GRANSKNINGSUTLÅTANDE

Dnr KFKS 2018/243

Detaljplan för Volten, del av fastigheterna Orminge 60:I och Skarpnäs I:83 i Boo, Nacka kommun

Förslag till Skarpnäs naturreservat i Nacka kommun, samrådshandling 2022-01-11

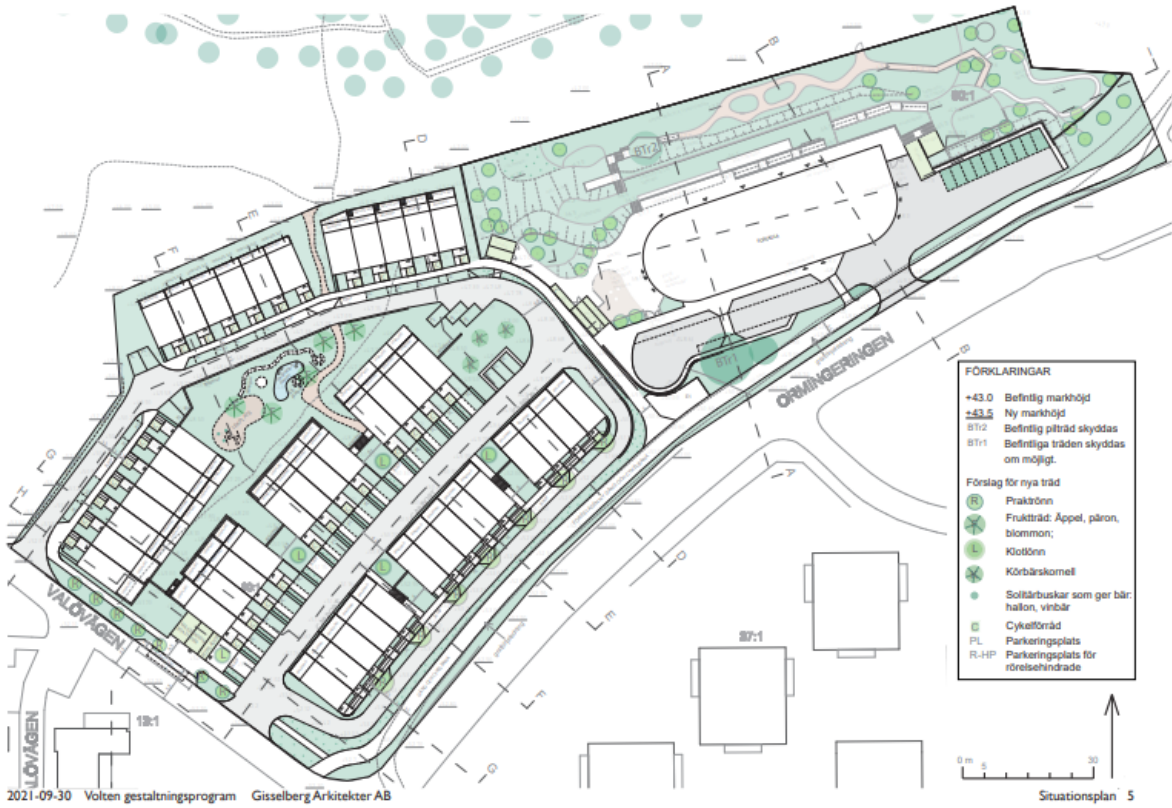
Föreningarna anser att det pågår en kraftig förtätning i Ormingeområdet som på olika sätt påverkar det planerade naturreservat Skarpnäs. De tre detaljplaneförslagen Amperen, Volten och Pylonen påverkar det planerade naturreservatet negativt främst genom att naturmark som var tänkt att ingå i reservatet går förlorad och att spridningssamband till annan naturmark blockeras genom exploatering. Föreningarna anser att Skarpnäs naturreservat ska upprättas omgående samt att återgå till gränserna i förslag till antagandebeslut från augusti 2015.

Kraftledningsgatorna har genom studier i biologisk mångfald visat sig kunna vara livsmiljö för flera hotade växt- och djurarter, fjärilar och andra insekter. I urban miljö där ängs- eller betesmarker är en bristmiljö blir kraftledningsgatorna extra betydelsefulla. Om röjningarna upphör förändras biotopen, vilket kan vara intressant att följa. Här efterlyser föreningarna en diskussion kring möjligheterna sedan ledningarna markförlagts.

Stora delar av befintliga kraftledningsgator kommer att ingå i det blivande naturreservatet – se karta nedan. Dessa områden omfattas av särskilda skötselåtgärder, för att bl.a. säkerställa de naturvärden som föreningarna beskriver i sitt yttrande.

Enligt Skötselplanen redovisas ett skötselområde, som är före detta kraftledningsgata (cirka 7,4 hektar). Den innehåller enstaka träd i kanterna. Bevarandemålet är öppet område med enstaka träd och buskar. Det är flerskiktad och artrik brynsmiljö mot skog med blommande träd och buskar. Det finns rikligt med solbelyst död ved och enstaka äldre träd.

Situationsplan, granskningsförslaget

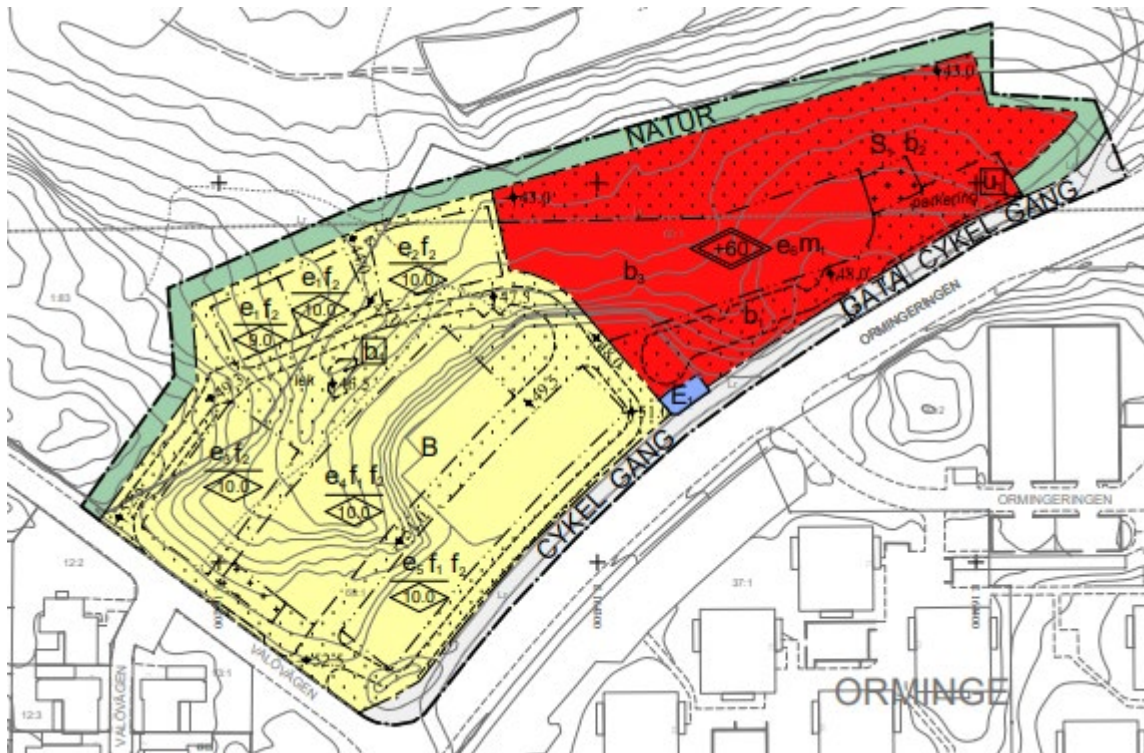
Detaljplanen Volten ligger i ett grönt svagt samband mellan de blivande naturreservaten Skarpnäs och Rensättra. Att exploatera naturmarken skulle ytterligare försvaga det gröna sambandet. Enligt naturvärdesinventeringen bedöms planområdet hysa ett område med påtagligt naturvärde.

Vidare har norra delen av planområdet markerats med prickmark för att begränsa negativa konsekvenser för spridningssambandet. Eftersom denna del planeras bli förskolegård är det enligt föreningarna tveksamt om den kommer att upprätthålla den funktionen.

Ett genomförande av detaljplaneförslaget för Volten (och även Amperen samt Pylonen) innebär en viss negativ påverkan på de gröna spridningssambanden, så som föreningarna skriver. Kommunen har, som tidigare beskrivits, gjort bedömningen att de gröna spridningssambanden kan säkerställas trots den föreslagna utbyggnaden. Framförallt genom att stora arealer naturmark säkerställs genom föreslagen reservatsbildning men även genom mindre åtgärder inom de planerade bebyggelseområdena.

Illustrationen nedan (situationsplan över granskningsförslaget Volten) visar att planförslaget innehåller ett flertal områden med natur respektive parkinslag. Detta innebär att vissa gröna samband kan upprätthållas även vid ett genomförande av planförslaget. Dessa möjligheter går inte att utläsas av den formella plankartan. Dessa åtgärder kommer att genomföras och säkerställas i separat avtal med byggaktören.
